東海低レベル放射性廃棄物埋設事業所 第二種廃棄物埋設施設の位置、構造及び設備の 基準に関する規則等への適合性について

審査会合における指摘事項への回答

2025年4月28日

日本原子力発電株式会社

補一第1図 分配係数取得試験のフロー

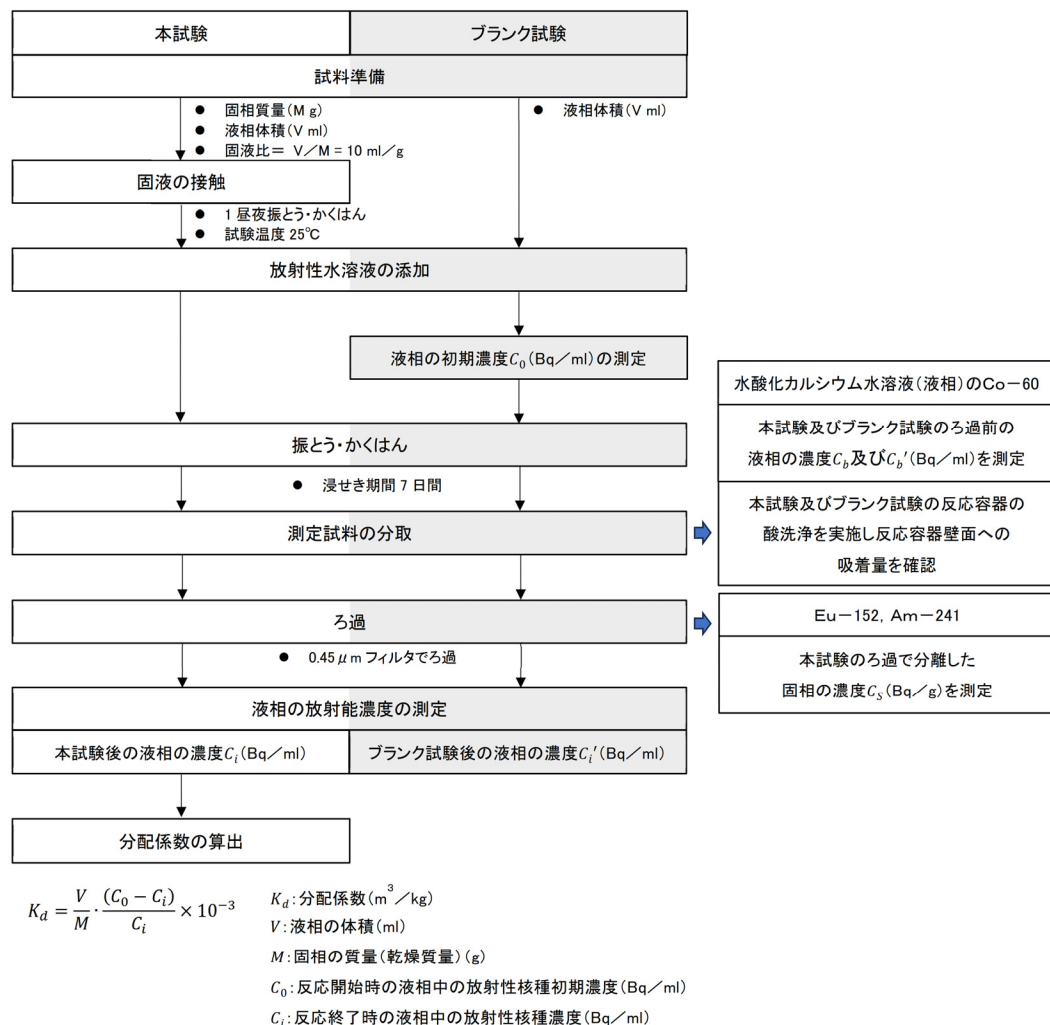
- 管理番号34の指摘を踏まえ、実施した分配係数取得試験の概要を示す。

- ✓ 分配係数取得試験は、固液混合試料による「本試験」及び液相のみの「ブランク試験」を並行して実施した。
- ✓ 「本試験」及び「ブランク試験」の試験フローを補一第1図に示す。
- ✓ 後述するように、液相に水酸化カルシウム水溶液を用いたCo-60の「ブランク試験」及び「本試験」では、反応容器壁面への吸着の影響確認を目的に、容器の酸洗浄を実施した。また、沈殿の影響を確認するために、7日間の浸漬期間の後に試料を分取する際に、ろ過する試料及びろ過しない試料を分取し、ろ過前後での液相の放射性核種濃度を測定した。
- ✓ また、Eu-152及びAm-241の「本試験」では、7日間の浸漬期間の後にろ過により固相を分取し、固相を直接測定することで固相に収着している放射性核種量を把握した。
- ✓ 分配係数取得試験の試験条件は、廃棄物埋設地及びその周辺環境を想定した適切な試験条件で実施した(補一第1表参照)。

補一第2図 ブランク試験結果(1／2)

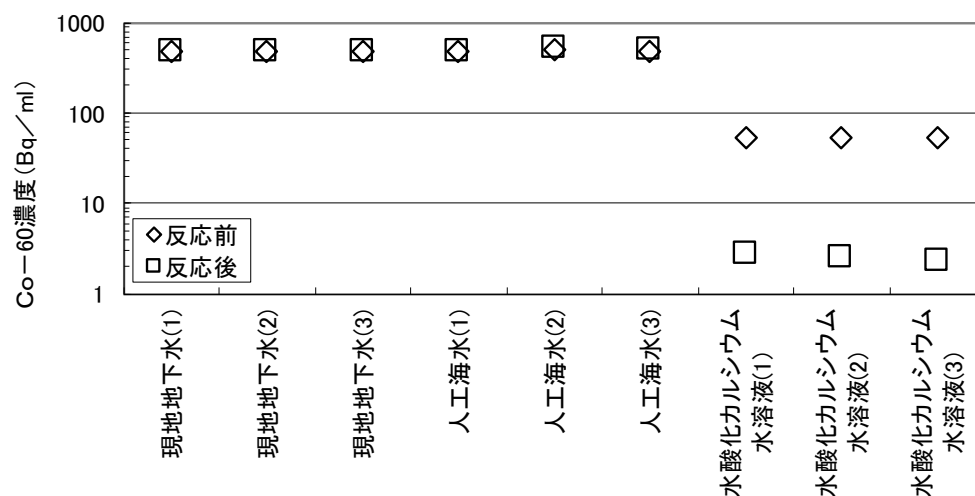
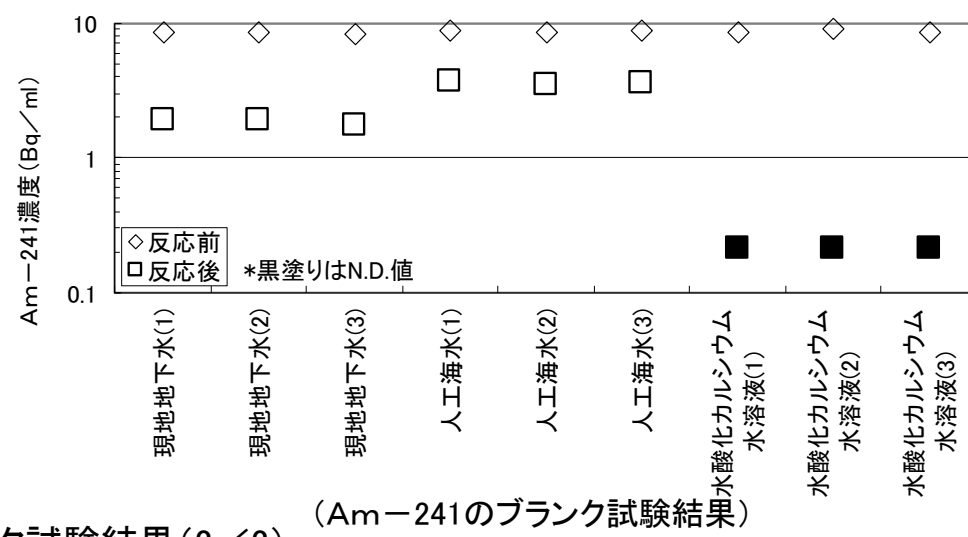
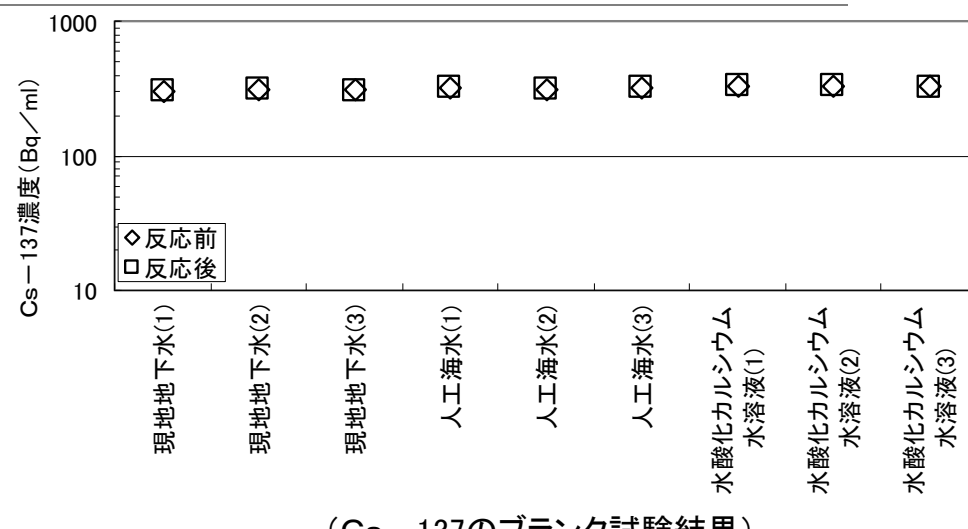
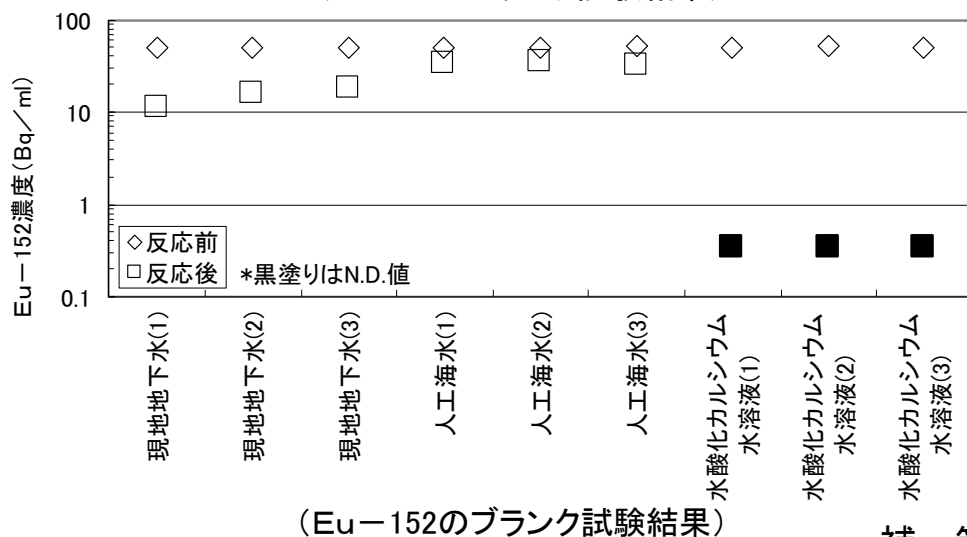
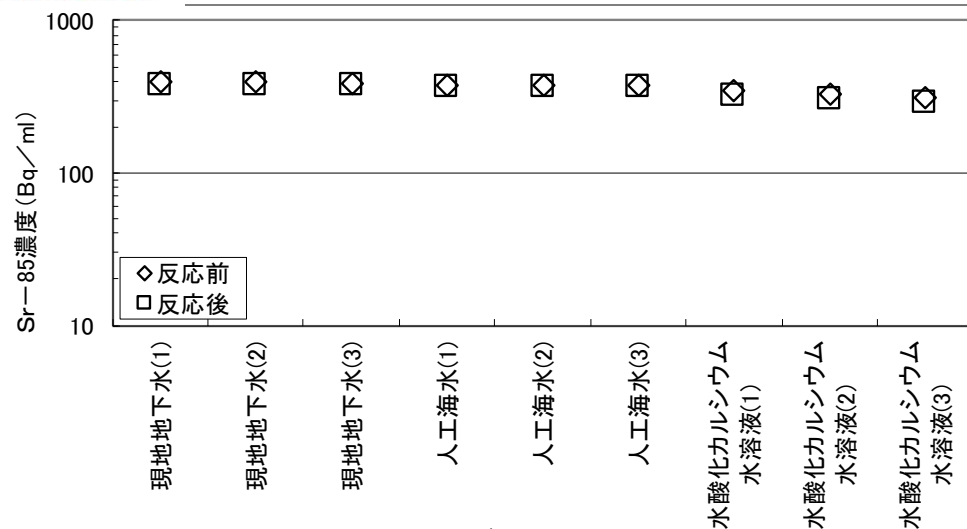
- ✓ 本試験及びブランク試験の実施に際し、予察試験を行い、濃度低下が生じる場合は、添加する放射性水溶液の濃度を調整した。
- ✓ ブランク試験の結果を補一第2図に示す。
- ✓ Co-60については現地地下水及び人工海水で、Sr-85及びCs-137については全ての水溶液で液相中の放射能濃度の低下が確認されなかったことから、反応容器等への吸着及び沈殿はなかったと判断した。なお、Co-60については水酸化カルシウム水溶液で、Eu-152及びAm-241についてはほぼ全ての水溶液で、液相中の放射能濃度の低下が確認され、反応容器等への吸着及び沈殿の可能性があった。
- ✓ Co-60の水酸化カルシウム水溶液について、反応容器等への吸着及び沈殿の影響を確認するため、反応容器の酸洗浄及びろ過前の放射性核種濃度を測定した。測定結果は本試験の結果に合わせて示す。
